# 新蒲崗

商貿區  
行人環境及交通改善計劃可行性研究

Business Area  
Pedestrian Environment and Traffic Improvement  
Feasibility Study

發展局  
Development Bureau

大有線  
TAI YAU  
LINK

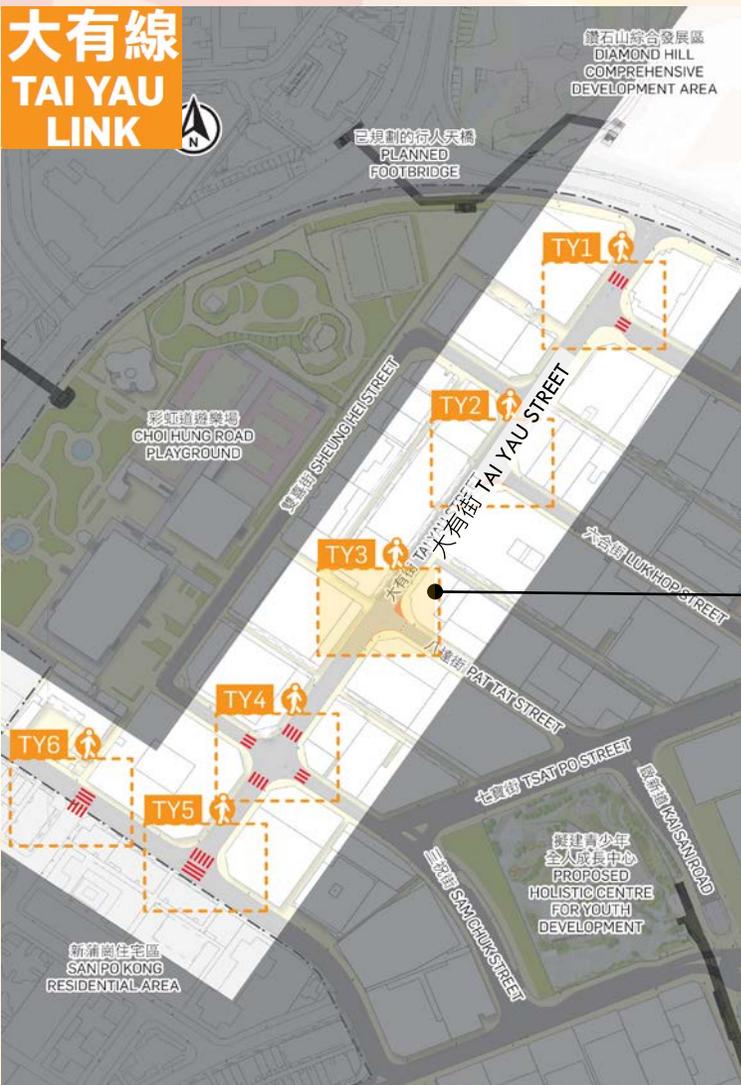
意見

- 在TY1加設交通燈控制難以同時配合大有街行車，造成交通阻塞

意見

- 將大有街行人過路處移至萬迪廣場對出

回應

- 現階段不加設交通燈控制
- 建議先擴闊橫過大有街的行人過路處和安全島，並擴闊橫過五芳街的行人過路處
- 待彩虹道擴闊工程計劃完成後和視乎交通情況，建議進一步研究將TY1優化為交通燈控制路口的可行性

回應

- 把大有街行人過路處移至萬迪廣場會阻礙車輛進出附近後巷，並不可行

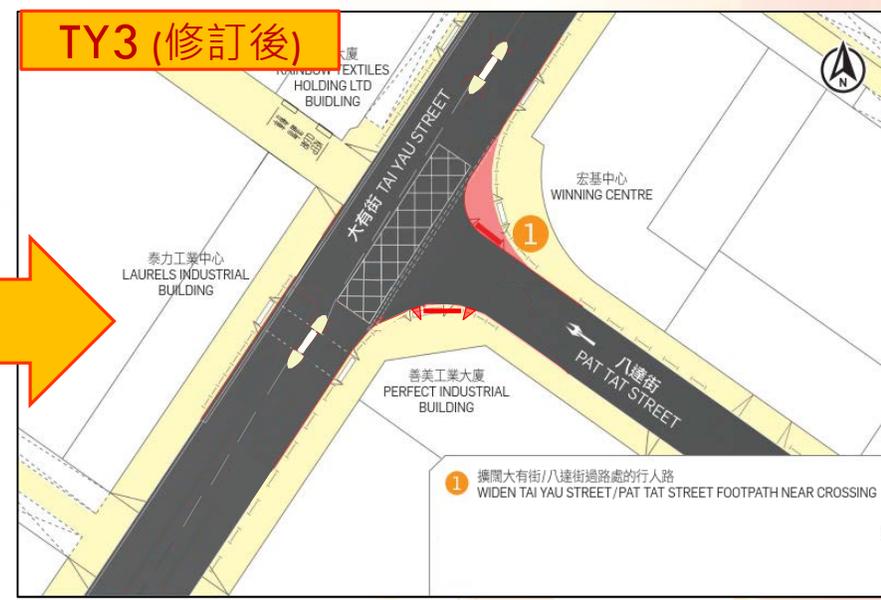
意見

- 在TY3加設交通燈號會造成交通阻塞

- 取消於TY3設立交通燈號
- 只加闊過路處旁的行人路，縮短行人過路距離

大有線  
TAI YAU  
LINK

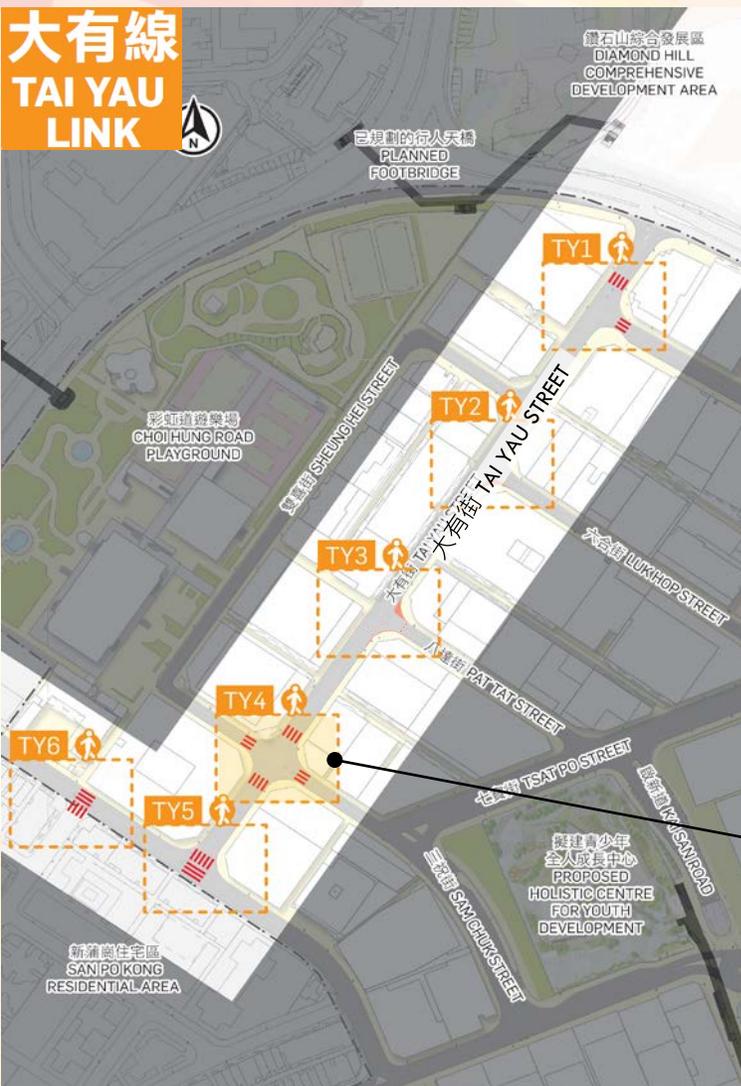
意見

- 在TY4加設交通燈號會造成交通阻塞

意見

- 建議增設區域行人過路處

回應

- 根據交通影響評估，各路口將有足夠的剩餘容量
- 建議TY4, TY5和TY6採用同步行車燈號

回應

- 在TY4增設區域行人過路處會減少路口容車量並阻塞交通，並不可行

## 四美線的建議方案

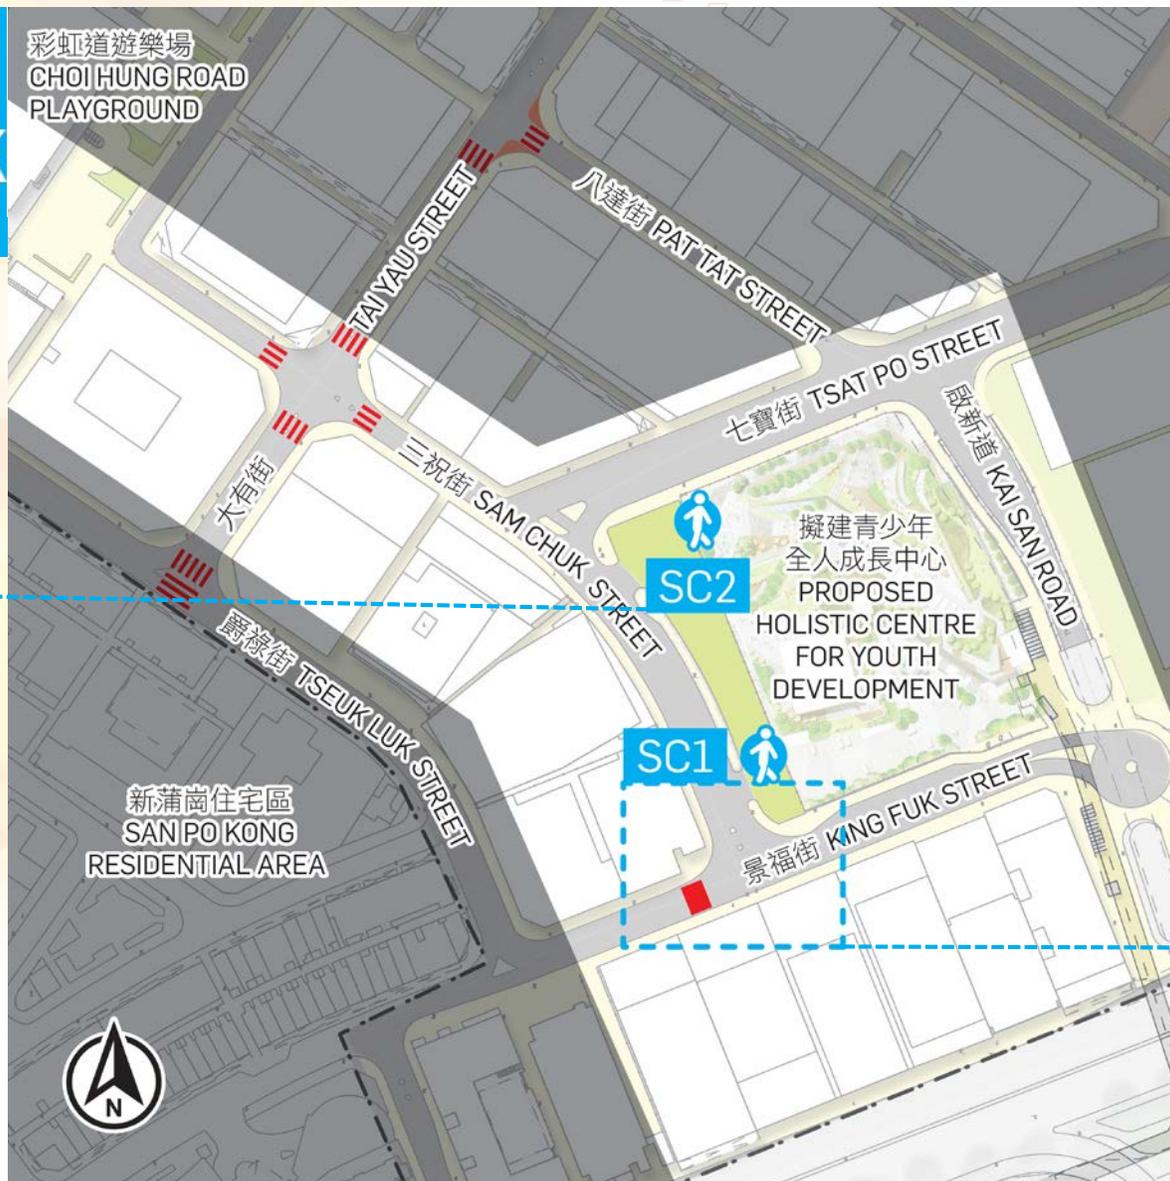
意見

- 在興建中的高架園景行人道加設新出口於景泰苑附近

意見

- 在前往港鐵啟德站和鑽石山站的行人通道加建簷篷

意見

- 在行人隧道加建自動行人道

意見

- 把采頤花園和景泰苑之間通往啟德發展區的地下隧道，與地下街連接

回應

- 土木工程拓展署會研究將興建中的LW4園景美化高架行人道連接現有SW3行人隧道的升降機的可行性，方便居民經SW3和LW4往返啟德發展區
- SM2亦會改善地面行人連接

回應

- 興建中的地區休憩用地將成為區內前往港鐵啟德站和鑽石山站的主要行人通道，行人通道兩旁會種植樹木提供樹蔭

回應

- 受現有行人隧道結構所限，加建自動行人道並不可行

回應

- 連接隧道需橫過啟新道行車隧道，並不可行
- 行人可使用現有太子道東行人隧道和啟德發展區內的行人通道前往地下街

# 三祝線 SAM CHUK LINK

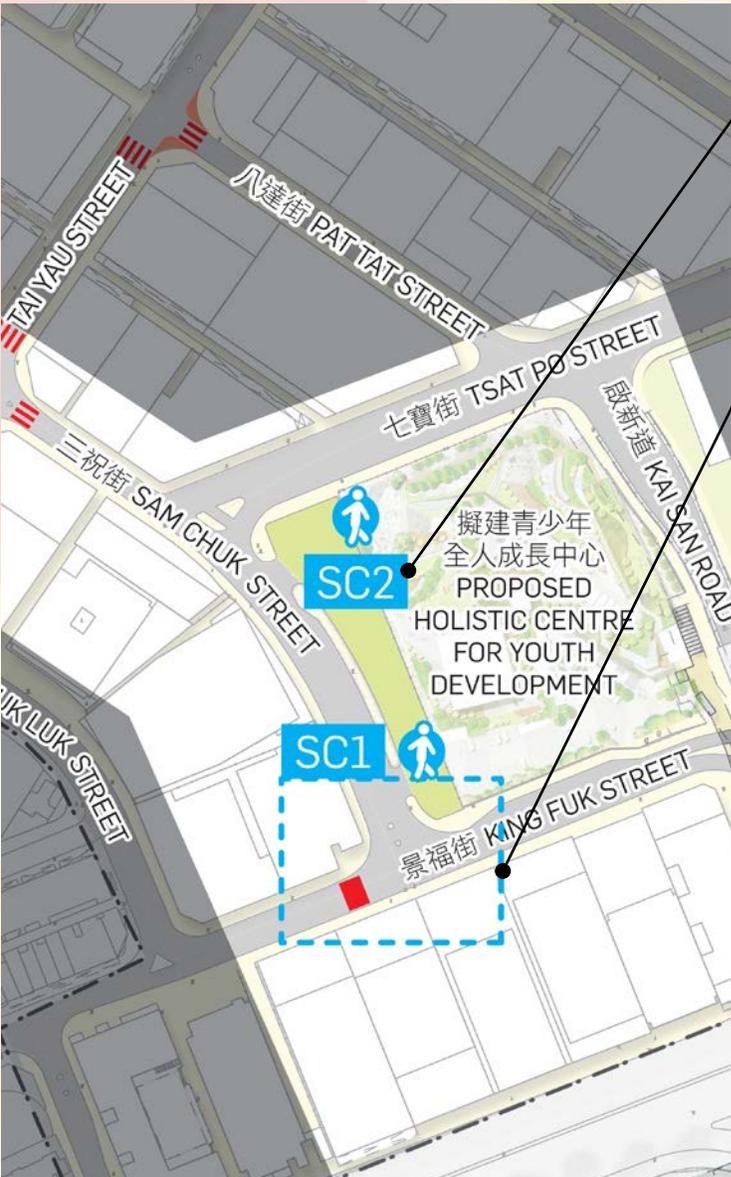
### 意見

- 支持增加休憩用地(SC2)，惟新蒲崗為工商混合區，停車場有存在的必要

### 意見

- 於三祝街/景福街(SC1)增設交通燈

意見

- 景福街違例泊車嚴重

### 回應

- 在四美街地下公眾停車場建成後，才於三祝街興建公共休憩處

### 回應

- 路口有大廈車道出入口，考慮對行人和交通的影響後，不建議加設交通燈號
- 建議在景福街加設行人過路設施，並擴闊橫過三祝街的行人過路處和安全島

回應

- 已通知警方加強執法

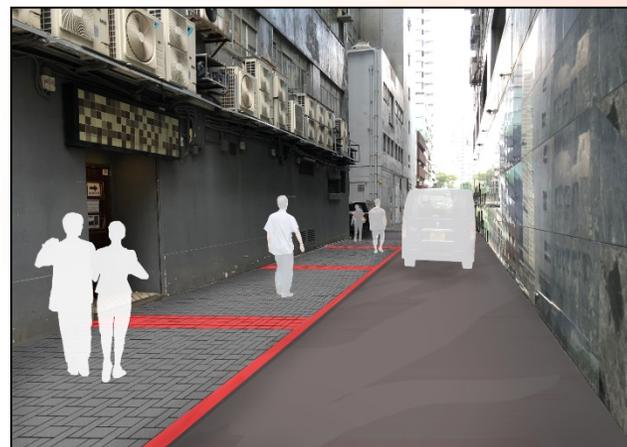
### 意見

- 後巷的東部分改為行人專用區會令車輛無法在雙喜街阻塞時經後巷前往大有街
- 反對將泰力工業中心旁的後巷東部分改為行人專區，建議無任何實質作用

### 回應

- 改為將整段後巷重鋪地面，以分隔行人和行車

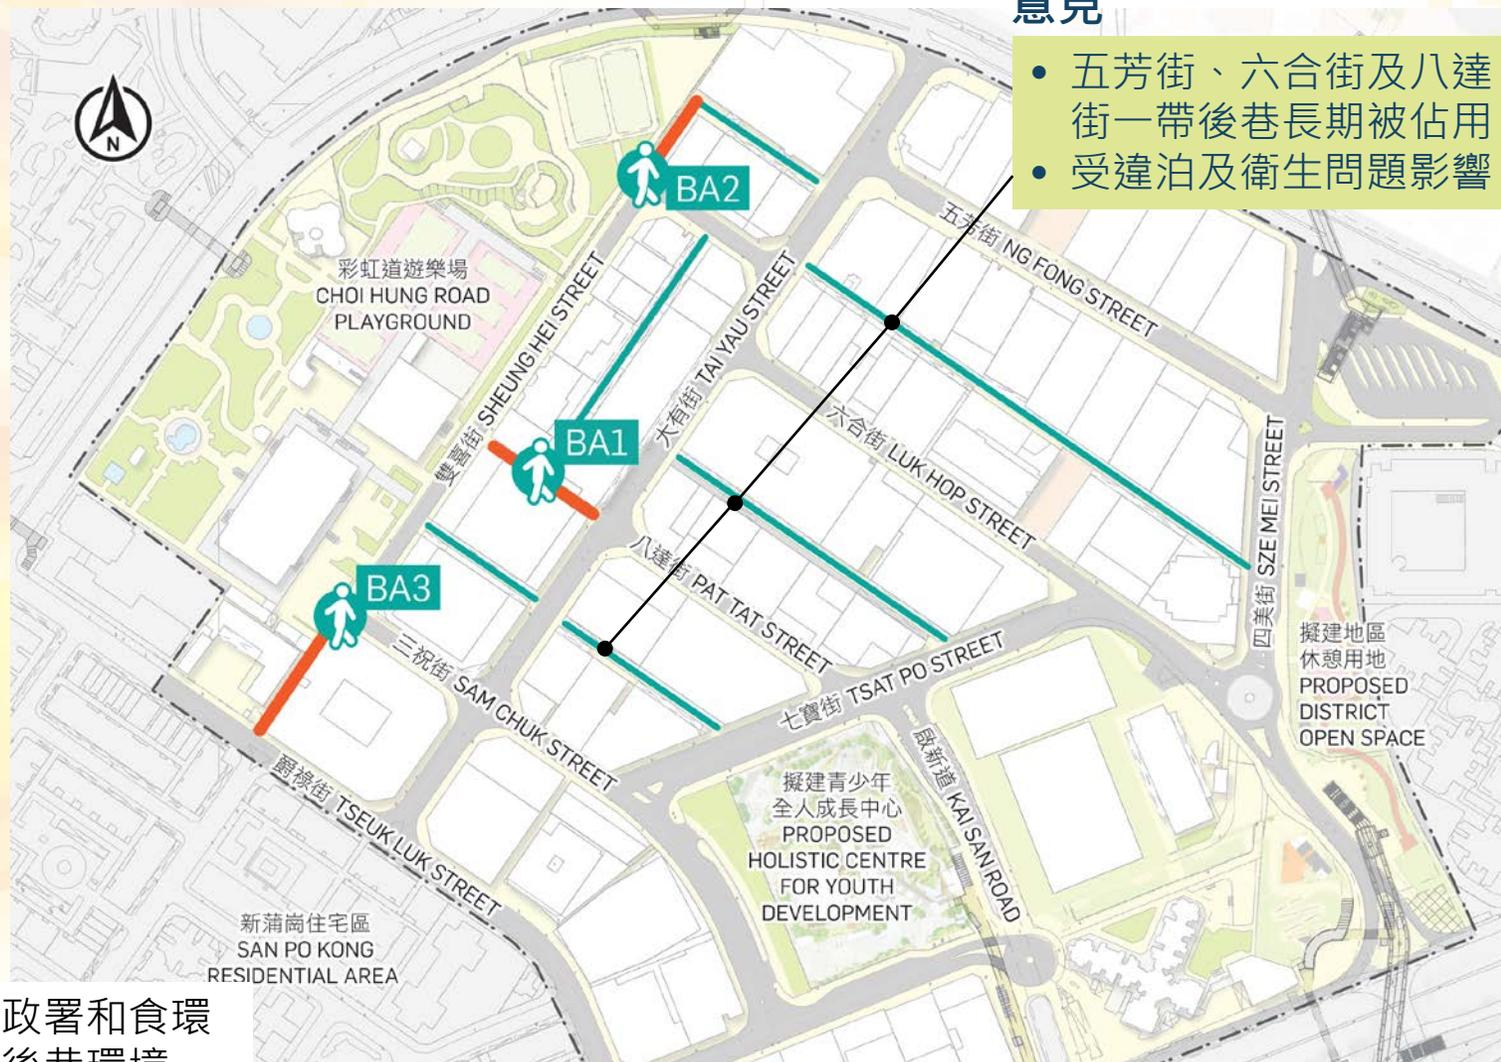
意見

- 建議利用彩虹道遊樂場休憩公園部分用地，連接雙喜街及彩虹道的行人道

回應

- 會研究改善雙喜街經休憩公園往返彩虹道的連接，便利行人

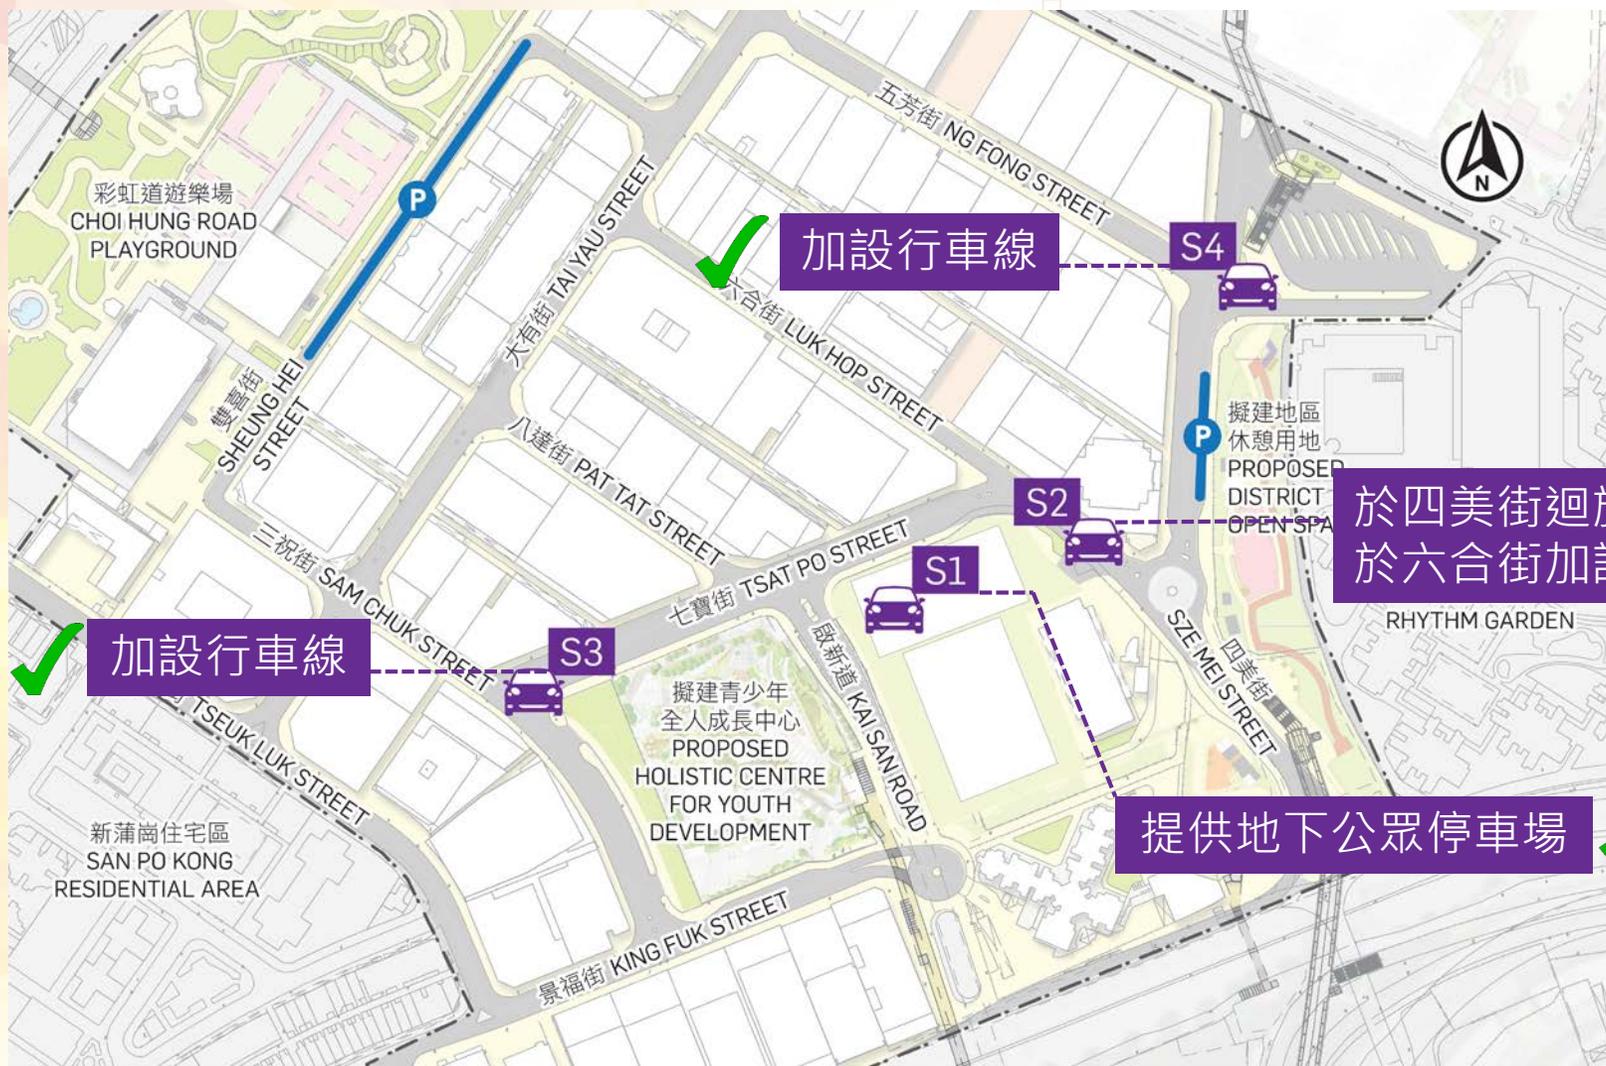
意見

- 五芳街、六合街及八達街一帶後巷長期被佔用
- 受違泊及衛生問題影響

意見

- 改善Mikiki商場旁近景福街後巷，使道路連接到新蒲崗中心地區

回應

- 已通知警方和食環署加強執法

回應

- 已與路政署和食環署跟進後巷環境

交通改善計劃  
TRAFFIC IMPROVEMENT SCHEMES

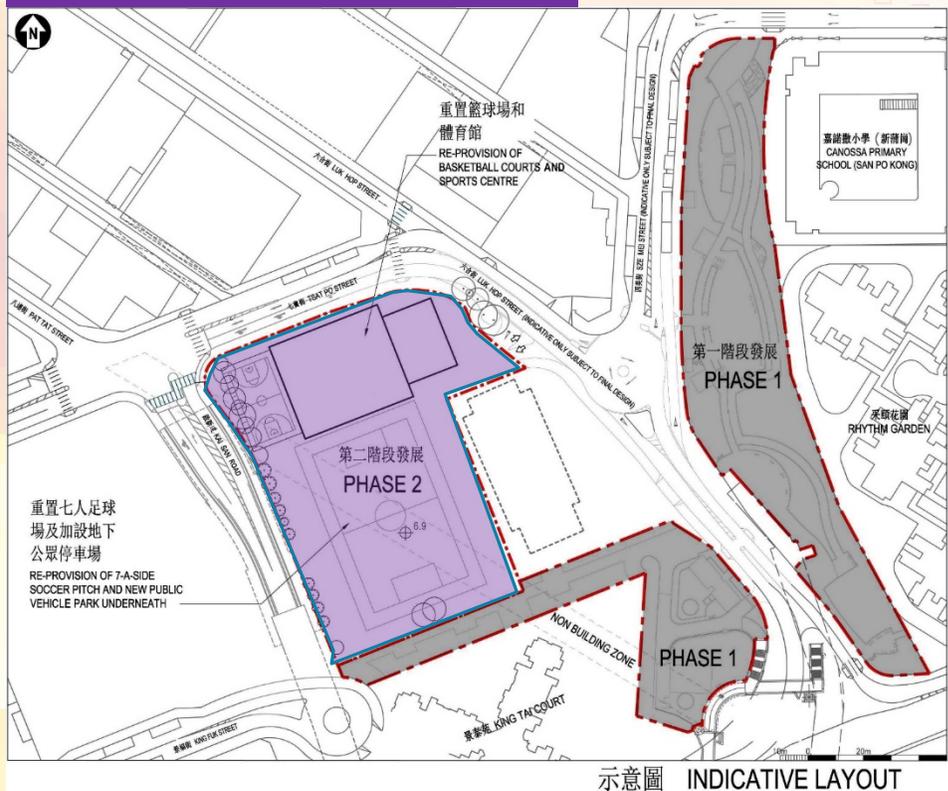
意見

- 停車場應有合適的交通規劃，避免造成交通擠塞
- 規劃地下停車場時加入地下行人通道連接地面出口
- 提供顯示屏展示空置泊車位資訊
- 應處理區內旅遊車泊位問題
- 停車場的收費應以能夠吸引車主使用為主要考慮

回應

- 正研究加設多一個停車場入口的可行性，避免阻塞交通
- 在不影響泊車位數量的情況下，提供更多連接地面的出口
- 停車場入口將設有空置泊車位資訊，資訊亦會經手機應用程式發放
- 停車場將提供不同類型泊車位，包括旅遊車
- 備悉對停車場的收費的意見

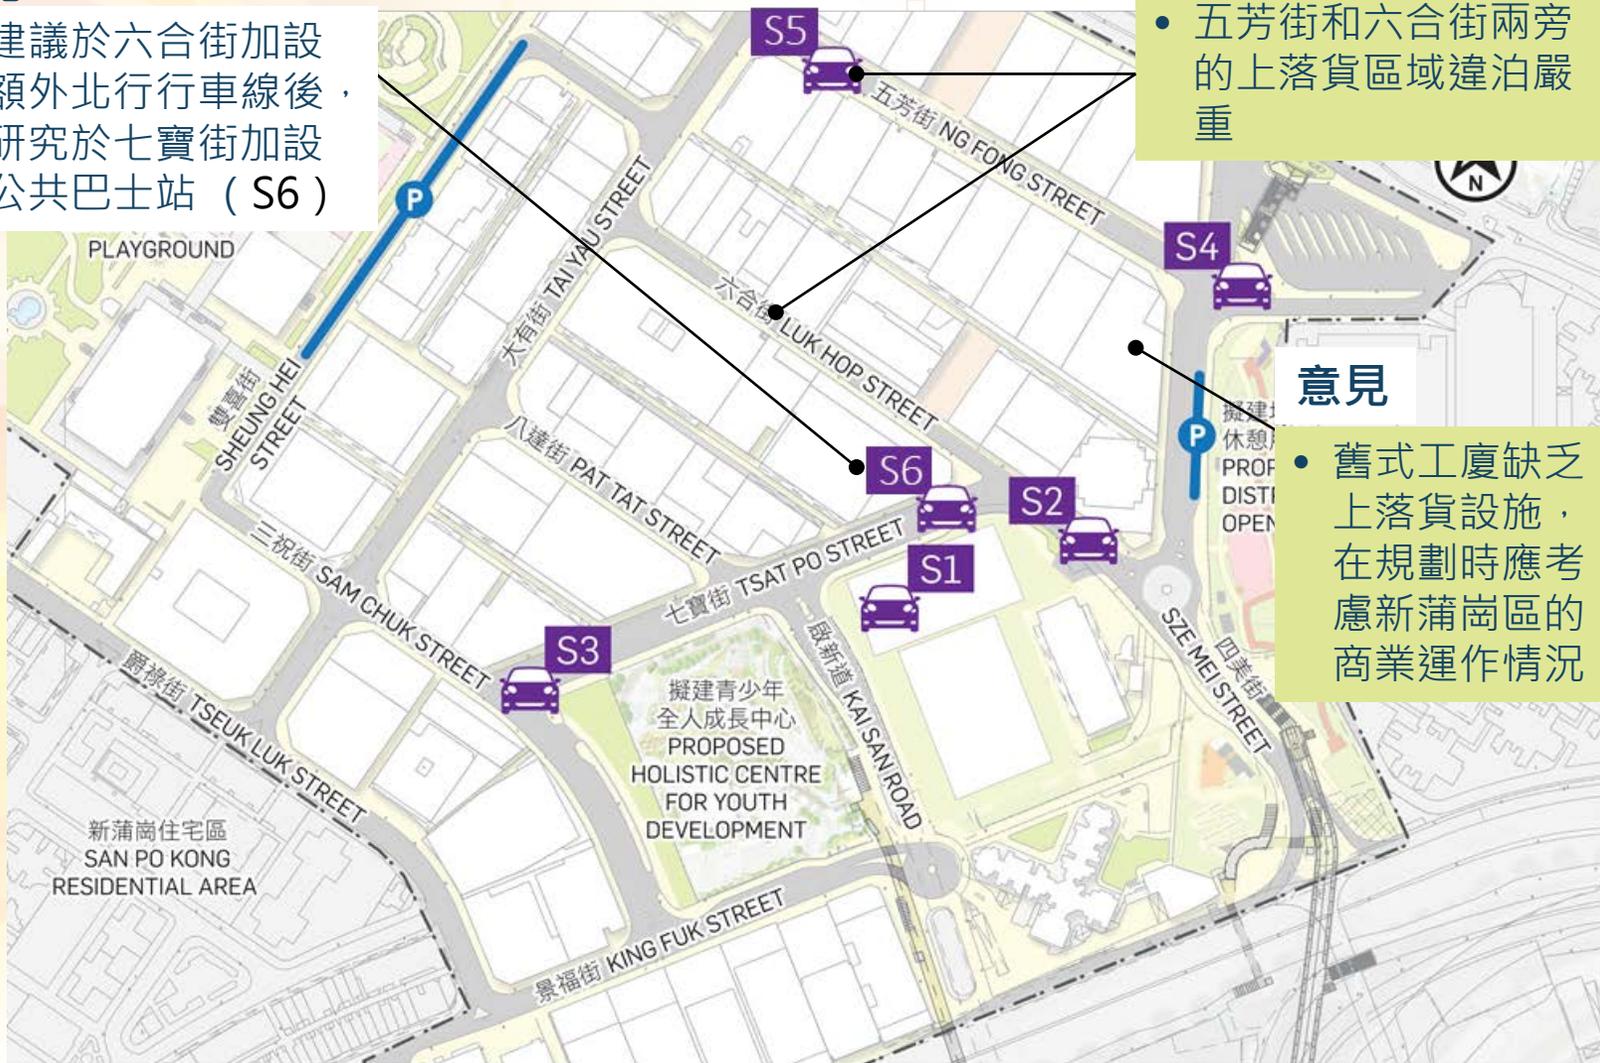
意見

- 於四美街、六合街或七寶街加設巴士站

意見

- 五芳街和六合街兩旁的上落貨區域違泊嚴重

回應

- 建議於六合街加設額外北行行車線後，研究於七寶街加設公共巴士站 (S6)

回應

- 試行將五芳街部分上落貨區改為咪錶泊車位 (S5)
- 正於四美街進行違例泊車監測系統測試

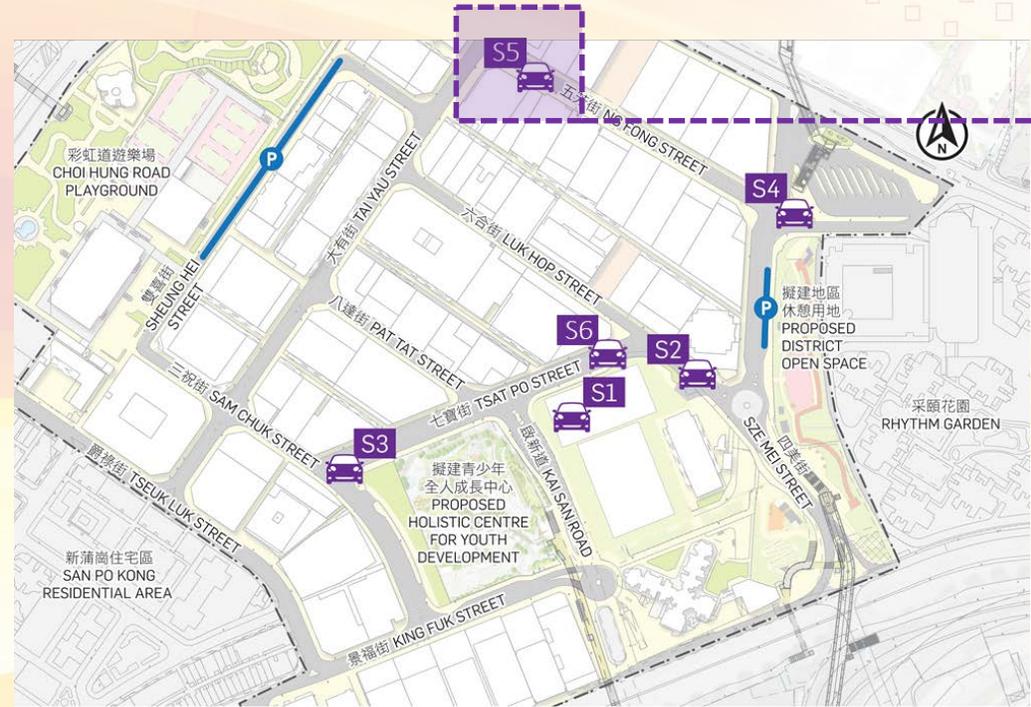
意見

- 舊式工廈缺乏上落貨設施，在規劃時應考慮新蒲崗區的商業運作情況

回應

- 於重建時要求提供足夠上落客貨和泊車設施
